**Subject: Talara Refinery Upgrade Project  
FEED Technical and Commercial Evaluation**

## PROYECTO MODERNIZACION REFINERIA TALARA

## INFORME

**RC-02 Control de Recursos - Resumen por Recurso**

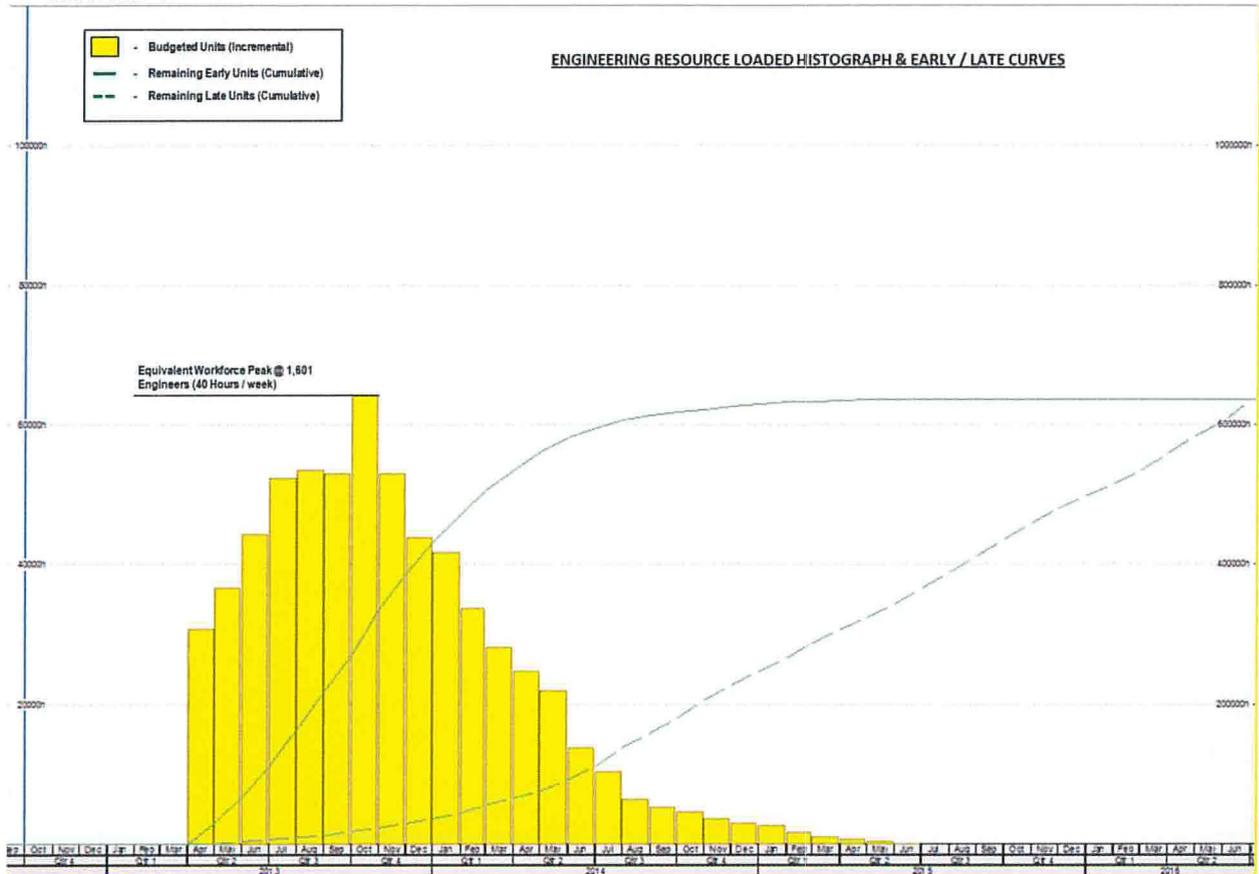
El programa de Ingeniería y Procura contiene 1,885 (82%) actividades con recursos asignados.

Los recursos cargados de máximas horas de Ingeniería en 64,025 horas y el equivalente en mano de obra máxima en 1,601 (@ 40 horas por semanas) ingenieros, esto ocurre durante octubre 2014. El histograma de recursos es esta planificado por adelantado de forma agresiva con 30,822 horas (771 equivalente ingenieros)

planificado para mes 1, abril 2013, se considera muy optimista para cualquier proyecto en mes 1.

El inicio y el final de las curvas de Ingeniería planificada tienen un perfil “flojo”, el proyecto puede sustancialmente terminar muy pronto o muy tarde (con respecto al programa global de EPC) con un amplio “salto” entre las curvas iniciales y finales. Típicamente, esto es indicativo de un programa que contiene un gran recuento de actividades, limitados caminos críticos y la lógica inter-programa de EPC es limitada o incompleta.

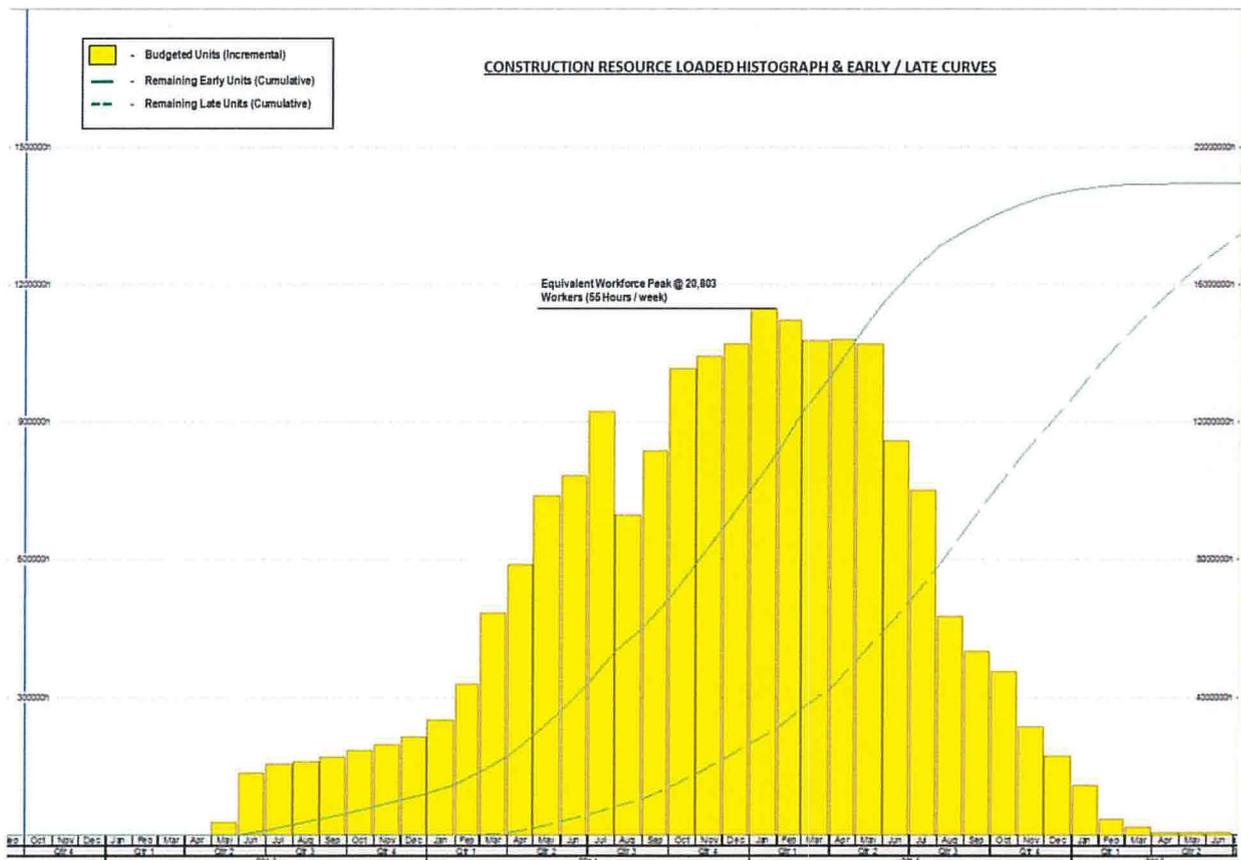
El programa de Construcción ha sido recurso cargado con horas y cantidades de la disciplina de Construcción. Los recursos totales presupuestados en el programa de horas de la disciplina de Construcción son 18.926.765, lo que constituye un 97% del programa EPC global de recursos cargados con horas (19.563.069).

Al inicio y al final de las curvas de la Construcción planificada tienen un perfil “flojo”, el proyecto puede acabar sustancialmente muy pronto o muy tarde (con respecto al programa global de EPC) con un gran “salto” entre el inicio y el final de las curvas. Normalmente, esto es indicativo de un programa que contiene un gran recuento de caminos de actividad, un camino crítico limitado y la lógica inter-programa de EPC es limitada o incompleta.

# Camino Critico Simplificado

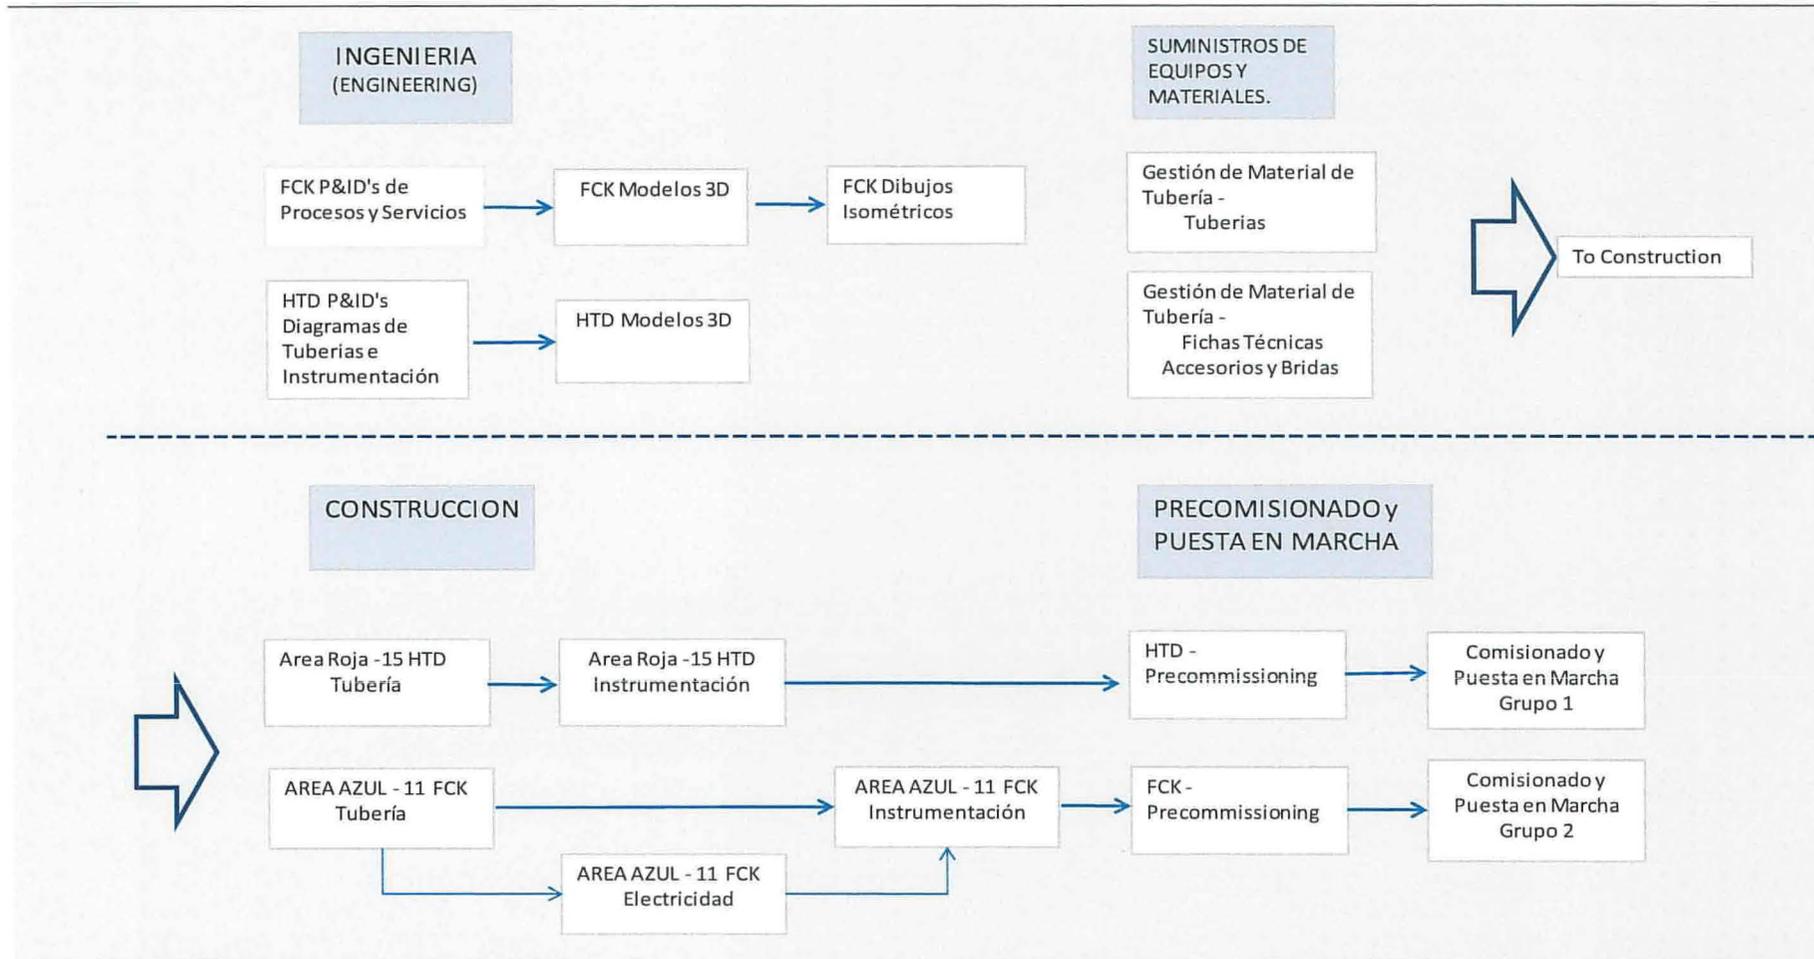
- El camino critico solo tiene 125 actividades en el camino critico (incluyendo hitos). Esto se considera como demasiado pocas.
- El Programa de Camino Critico y próximo a Camino Critico a lo largo de Ingeniería esta dentro de lo razonable como se esperaba.
- El programa utiliza un alto % de relaciones Inicio a Inicio (II) y de Final a Final (FF) con retrasos
- El Camino Critico a lo largo de Construcción requiere mayor detalle
- Alto nivel de actividades con excesivo Flotamiento Total (ver también Análisis Electrónico) tanto en E&P como en Construcción, un ejemplo es: *E53136GA0522M TKS Bombas Tipo BB API610 Revisión de Planos del Vendedor 10-Jun-14 to 12-Aug-14 524 TF*
